**Betreft** : Reactiedocument n.a.v. Participatie  
t.b.v.  
Vooruitzending VO IP Vredenoordplein

**Stadsontwikkeling**  
**PMB**

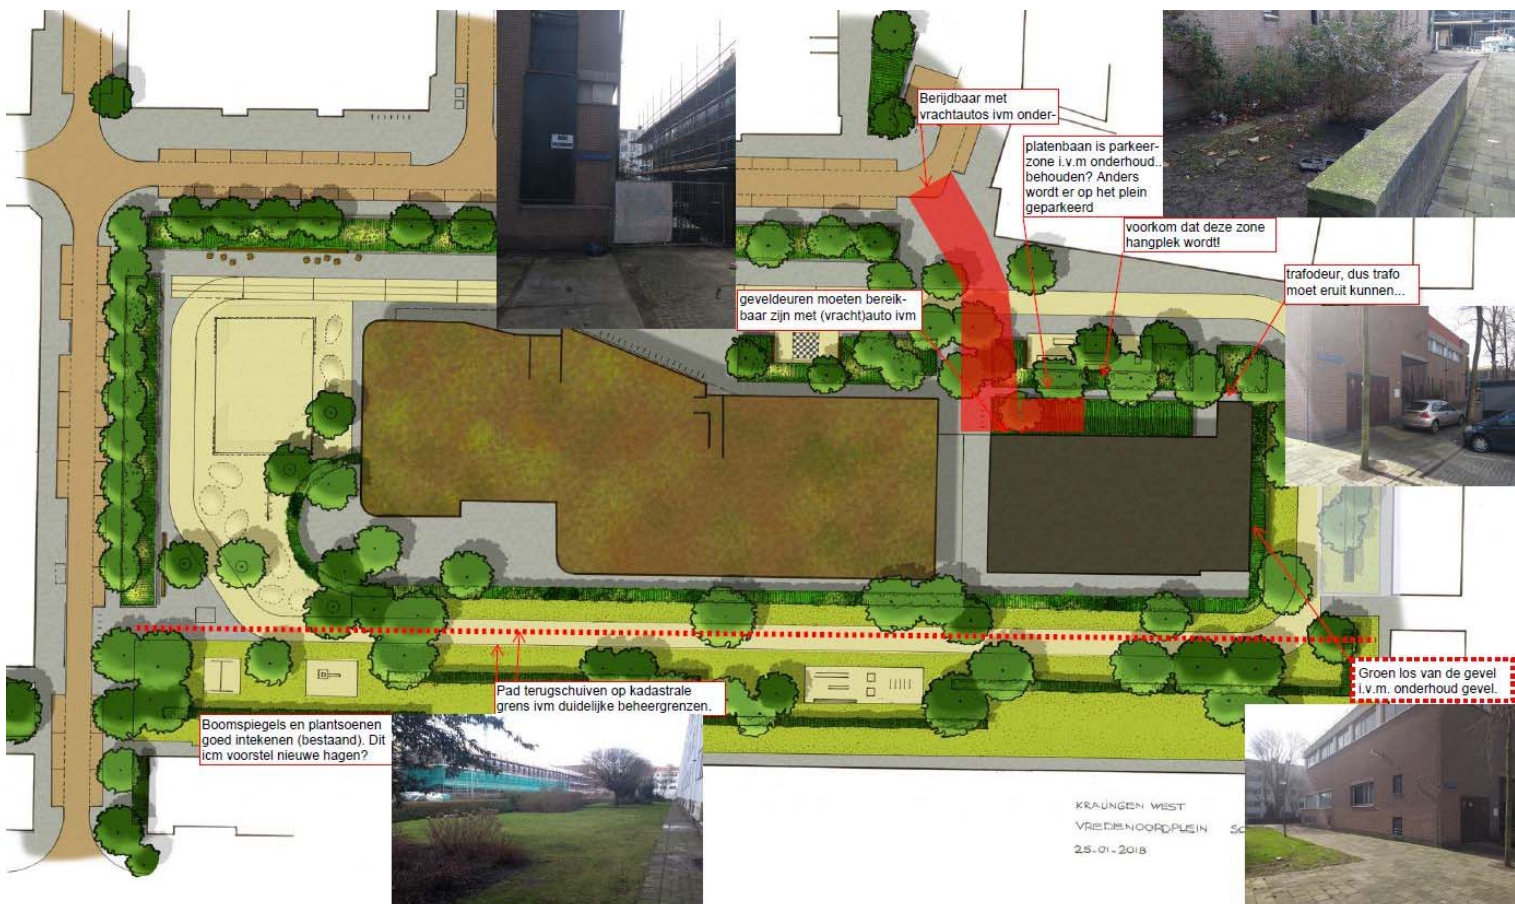
Mogelijkheid laten intekenen dat auto's aan de zijde van het plein schuin parkeren – zie voorbeeld Frank Heerenstraat - en dat het voetpad alleen via het plein is, waardoor de auto's middels een groene heg of hoge plantenbak worden afgeschermd. de afgelopen jaren hebben de bewoners al veel schade gehad, onder andere krassen met als hoogtepunt het afbranden van een auto – zie foto.

*RE: De mogelijkheden voor parkeren zijn in een eerdere fase (modellenstudie) onderzocht. Conclusie van deze studie is dat de bestaande, waardevolle lindebomen zouden moeten worden gekapt om haaks- of schuinparkeren mogelijk te maken. Het kappen van gezonde bomen staat haaks op het beleid van de gemeente. In het VO is daarom gekozen voor behoud van de bestaande lindes, gecombineerd met langsparkeren.*
